Technický list změny (TLZ)

TLZ č./verze:	011
Datum předložení TLZ:	14. 6. 2019
Smlouva o dílo (SoD) č.:	1119000043
Ze dne:	17. 1. 2019
Projekt registrační číslo:	ČVUT CZ.02.2.67/0.0/0.0/16_016/00002526
Stavba:	ČVUT - FSV Modernizace vodohospodářské halové laboratoře
Objekt:	SO 01.1 Stavební úpravy
Název změny:	Bourání ŽB bloků a následné opravy podlah

Příloha č. 2

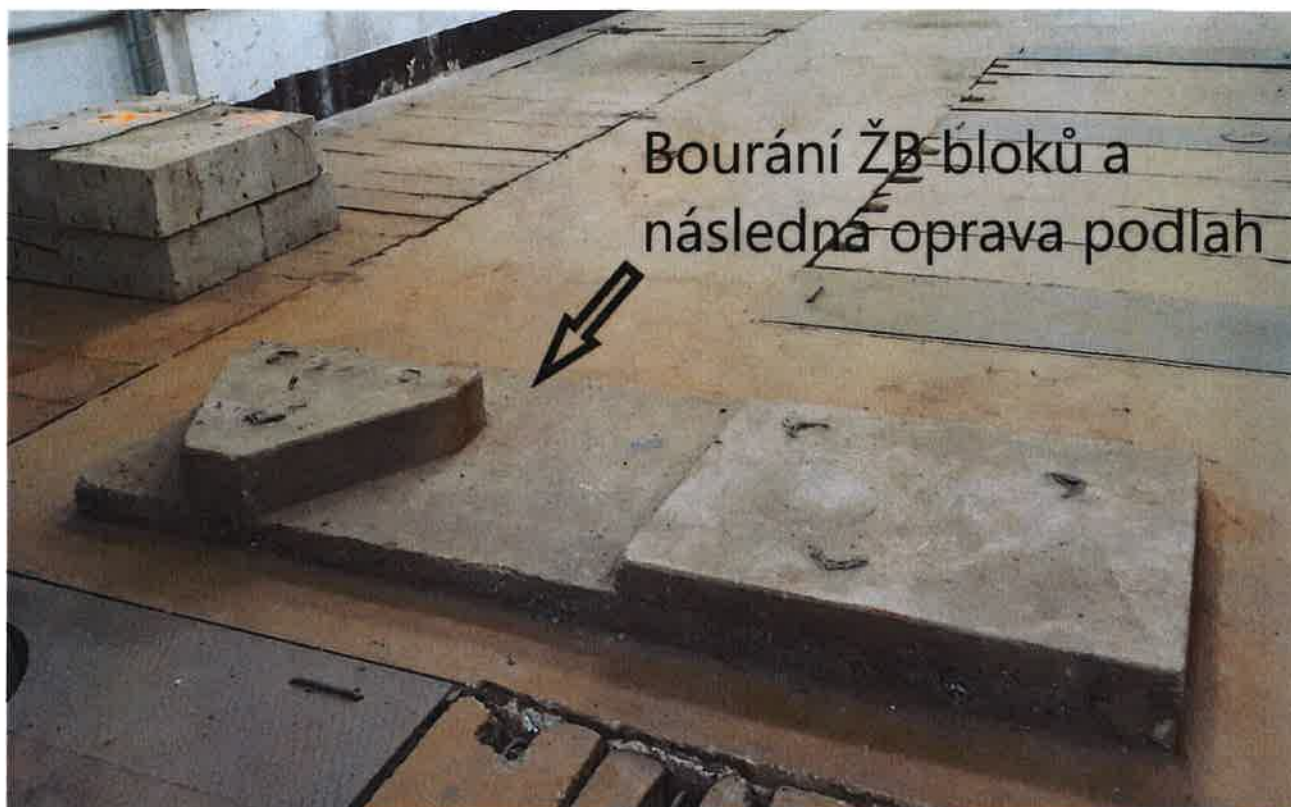
Ve vodohospodářské hale 1. NP byly podle původního projektu z roku 1974 umístěny pískové filtry pro úpravu vody. Jejich funkce se ukázala jako zcela zbytečná a byly před cca 30 lety odstraněny. Přesto po nich zůstaly základové desky vyvýšené nad celkovou úrovní podlahy haly. Jako překážka v provozu bylo doporučeno jejich odbourání. Podobně tomu bylo i v 1.PP kde zůstaly základové desky pro dmychadla pro chlazení původních čerpadel SIGMA. Po instalaci nových čerpadel je jejich funkčnost bezpředmětná a jsou základové desky pouze překážkou provozu v čerpací stanici.

Zbourání ŽB základových bloků v 1.NP (pískové filtry) a 1.PP (chladící dmychadla) a následné zabetonování opravené podlahy.

ŽB základové bloky v 1.NP pro pískové filtry a v 1.PP pro původní chladící dmychadla nebyla v rámci PD řešena, jejich odstranění je z hlediska provozu žádoucí.

Příloha č. 2

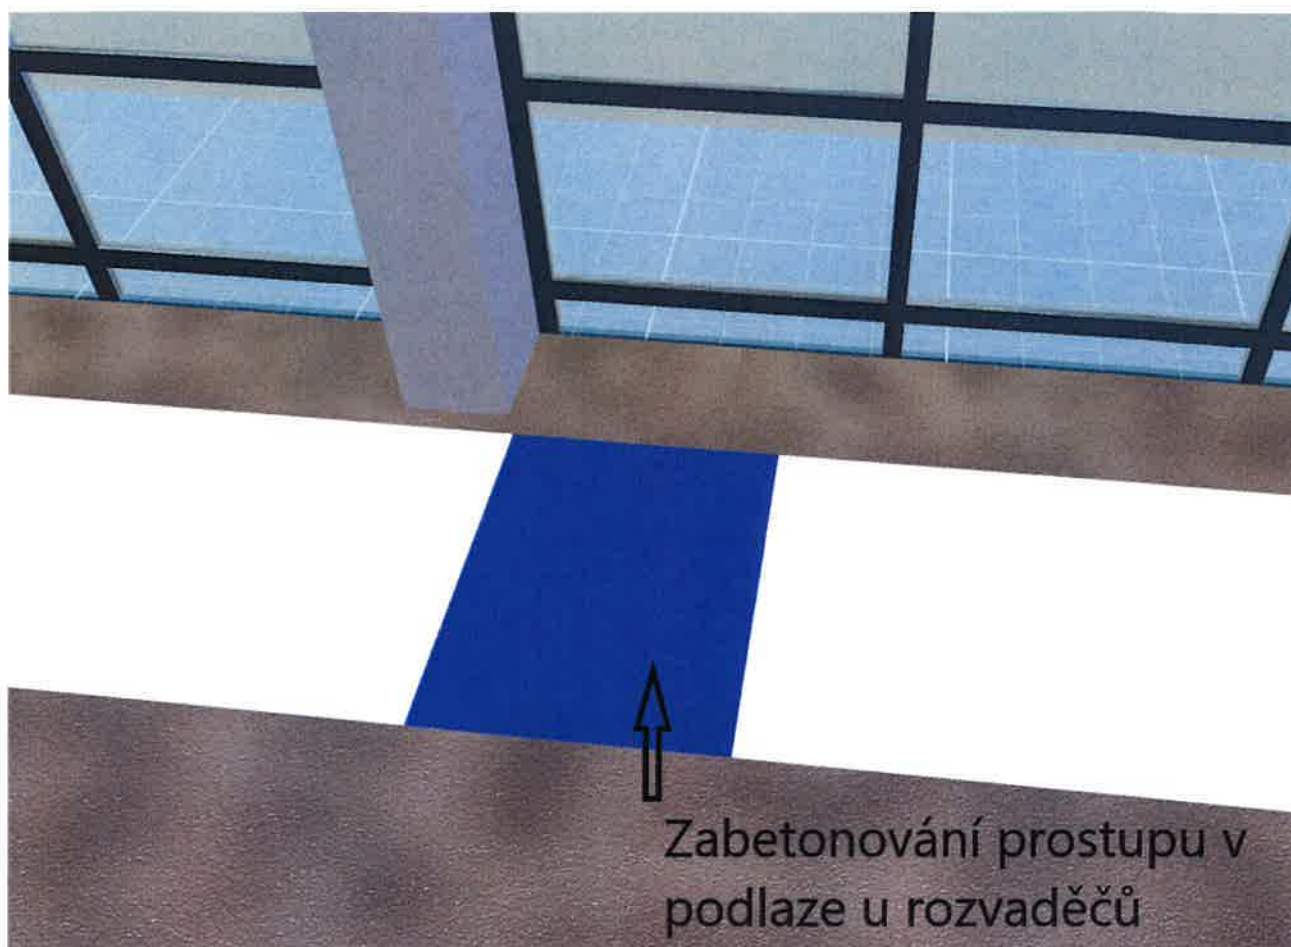
TLZ č./verze:	014
Datum předložení TLZ:	14. 6. 2019
Smlouva o dílo (SoD) č.:	1119000043
Ze dne:	17. 1. 2019
Projekt registrační číslo:	ČVUT CZ.02.2.67/0.0/0.0/16_016/00002526
Stavba:	ČVUT - FSV Modernizace vodohospodářské halové laboratoře
Objekt:	SO 01.1 Stavební úpravy
Název změny:	Zabetonování prostupu v podlaze u rozvaděčů
Důvod změny a identifikace původce změny:	
<p>V průběhu stavby se ukázal havarijní stav původních betonových panelů před hlavními rozvaděči v hale. Bylo doporučeno jejich odstranění z důvodů bezpečnosti a nahrazení betonovou deskou s výztuží. Takovéto konstrukční řešení nejlépe vyhovuje požadovanému budoucímu užití pro obsluhu rozvaděčů.</p>	
Popis změny:	
<p>Vybourání nevyhovujících panelů a následné zabetonování.</p>	
Vyjádření projektanta předchozí části projektové dokumentace ke změně (generálního projektanta):	
<p>Před zahájením prací (rozkrytím podlah) nebylo možno stav betonových panelů posoudit. Z důvodu havarijního stavu je nezbytné jejich nahrazení.</p>

Změna má vliv do následujících profesí (oblast projektové dokumentace):
Stavební úpravy
Přílohy:
Příloha č. 1 – změnový rozpočet (vícepráce) Příloha č. 2 - výkres s vyznačením renovace nátěru žlabu šířky 1 m

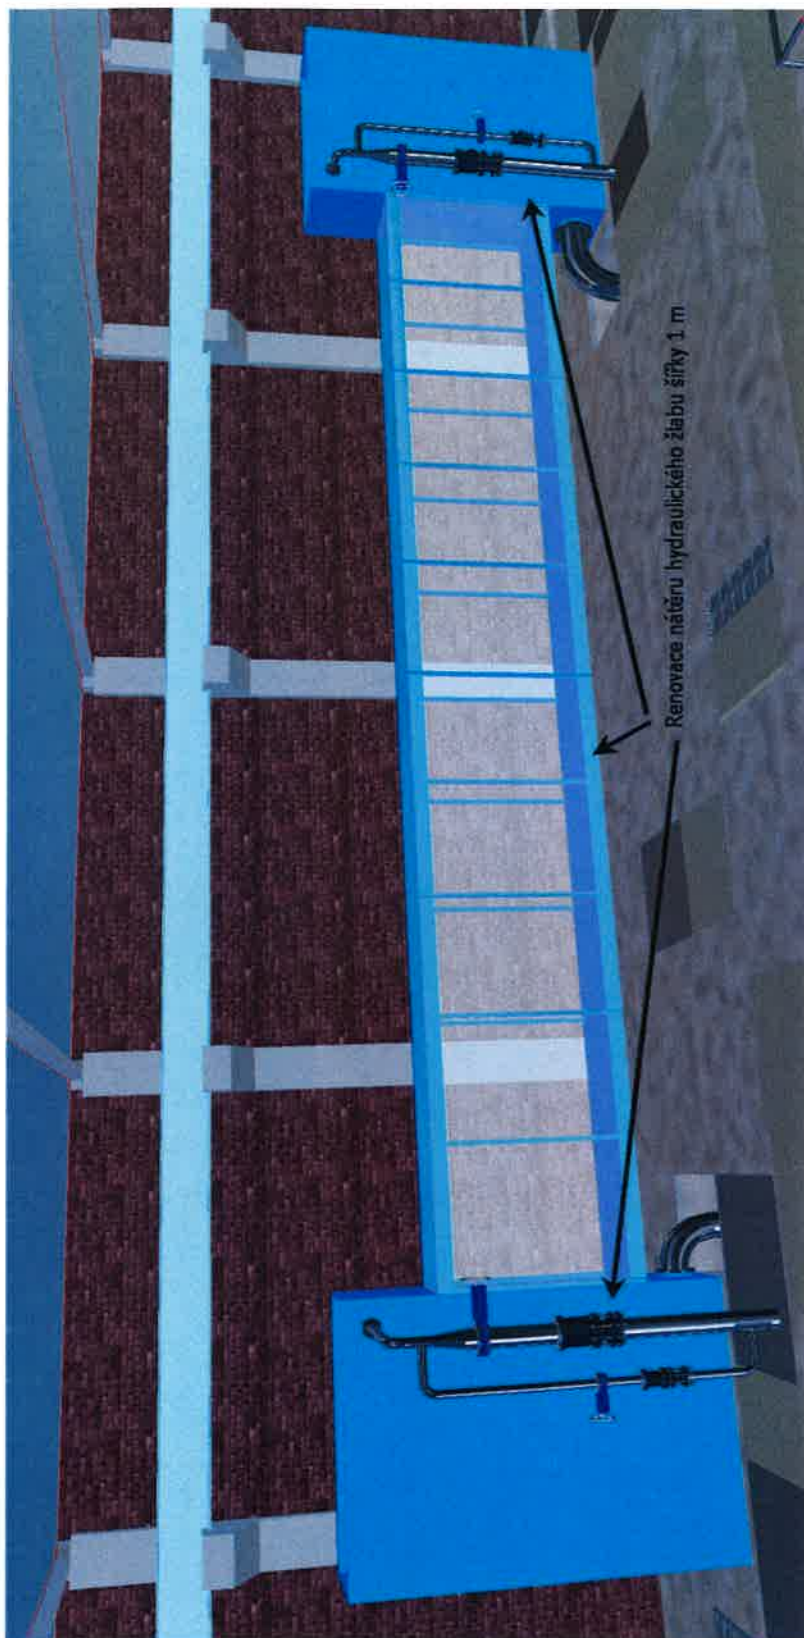
Po dokončení celkové generální modernizace měřicího měrného hydraulického žlabu (odstranění nánosů rzi, nové zasklení, odstranění narezlých částí vně žlabu, atd.) je nutné celé měrné zařízení nově nalakovat z důvodů ochrany všech jeho částí na další období. Barevná skladba nátěrů bude odpovídat dnešním stavu.

Natření hydraulického žlabu (odstín RAL 5010) a obslužné lávky (odstín RAL 7001).

Při přípravě projektu nebyl umožněn přístup do nátokových prostor experimentálních hydraulických žlabů (nátokové prostory byly zatopeny vodou). Ukázala se nutnost sanace celého prostoru a jeho vyčištění (odstranění nánosů koroze, očištění všech prostor a provedení nátěru proti korozi). Zároveň je nutné provést nátěr celého zařízení z důvodů ochrany všech jeho částí na další období - jedná se o doplnění technického listu změny č. 1 a č. 10.
